DZ.271.36. **386** .2020

Kraków, dnia **25** .06.2020 r.

Krakowski Szpital Specjalistyczny im. Jana Pawła II powiadamia zainteresowane strony, iż wpłynęły pytania do postępowania nr **DZ.271.36.2020 dostawa wyrobów medycznych do wysokospecjalistycznych procedur kardiologicznych i naczyniowych.**

Dotyczy pakietu nr 11

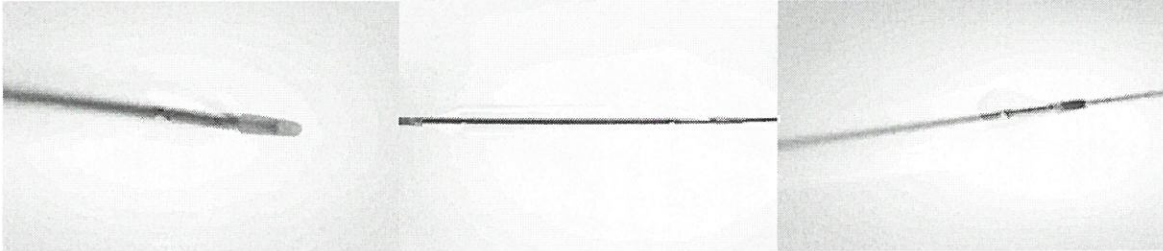
Zwracamy się do Zamawiającego o dopuszczenie uniwersalnych cewników balonowych najwyższej jakości od PRODUCENTA ZE SZWAJCARII o poniższych parametrach:

- Balony nylonowe do PTA w systemie OTW, typ dual-lumne/ semi-compliant\
- Długość systemu wprowadzającego 85 cm oraz 135 cm
- Odporny na zadrapania i uszkodzenia podczas przechodzenia przez zwapniałe ciasne zmiany
- Średnice 4.0-6.0 mm kompatybilne z koszulką 4F i przewodnikiem 0,018"
- Średnice 4.0-7.0 mm kompatybilne z koszulką 5F i przewodnikiem 0,018"
- Średnice 5.0-12.0 mm kompatybilne z koszulką 6F i przewodnikiem 0,035"
- Długość 40-200 mm
- 2 markery użytkowe w celu łatwej identyfikacji położenia
- RBP: 14-18bar

Zamawiający podtrzymuje zapisy SIWZ.
